SITZUNG

Gremium:	Grundstücks-, Umwelt- und Bauausschuss
Sitzungstag:	Dienstag, den 05.02.2019
Beginn:	14:00 Uhr
Ende:	15:05 Uhr

TOP 2.4	Aufstellung eines vorhabenbezogenen Bebauungsplanes "Residenz am Hirtenberg - Nedensdorf"; Abwägung der im Rahmen der förmlichen Beteiligung eingegangenen Stellungnahmen; Satzungsbeschluss
----------------	---

Aufstellung des vorhabenbezogenen Bebaubauungsplanes „Residenz Hirtenberg Nedensdorf“

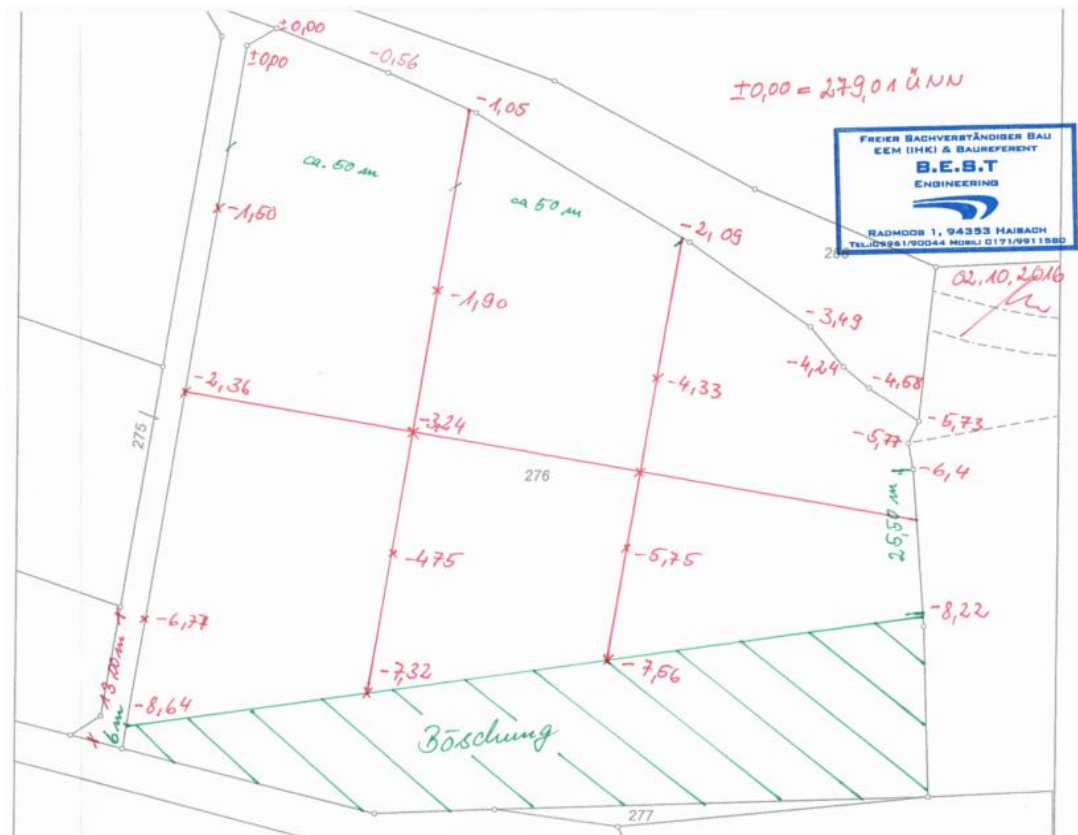
1.2 Die ausgearbeiteten Höhenprofile des Baugrundstückes und bis zur Kreisstraße wurden entgegen der Abstimmung mit dem Planer vom 29.01.2018 leider nicht in die Unterlagen zum Bebauungsplan zur öffentlichen Auslegung eingearbeitet.

Die Höhenprofile wurden in die Begründung unter Punkt 5.3 eingearbeitet. Sie wird nachfolgend nochmals eingefügt.

Die Höhenprofile wurden in die Begründung eingearbeitet.
